Pratica n.709/2023/CS

VALORE AMBIENTE SOC.CONS. ARL FASC. 1311/13/2023: IMPIANTO DI RECUPERO RIFUITI INERTI,
ALL'INTERNO DEL LOTTO DI PROPRIETA'
sito a Cervia, via dell'Economia - zona artigianale di Montaletto.

Relazione Tecnica di integrazione in risposta al punto n.3: elementi rifrattivi

Figura 1 – Procedura di valutazione di interesse dell'impianto ai fini aeronautici (da "Linee Guida num. 2022/002-APT – Valutazione degli impianti fotovoltaici nei dintorni aeroportuali" rilasciate da ENAC)

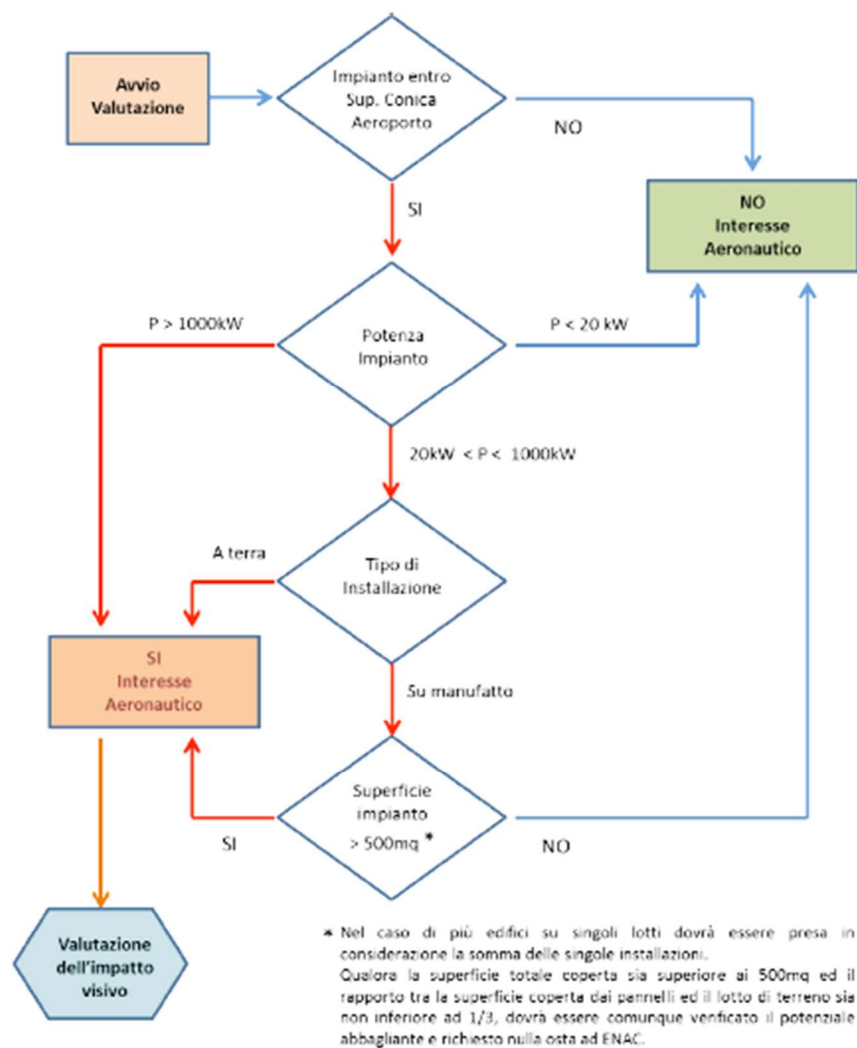
La procedura di valutazione dell'interesse aeronautico di un impianto fotovoltaico è descritta al paragrafo 7.2 delle citate Linee Guida e schematizzata nello schema a blocchi riportato nella seguente figura.

L'impianto in oggetto ha una potenza di 3KW, quindi è **escluso** dagli impianti di interesse ai fini aeronautici, le caratteristiche dell'impianto (potenza/dimensioni), quindi, sono tali da **non** arrecare disturbo alle operazioni aeronautiche.
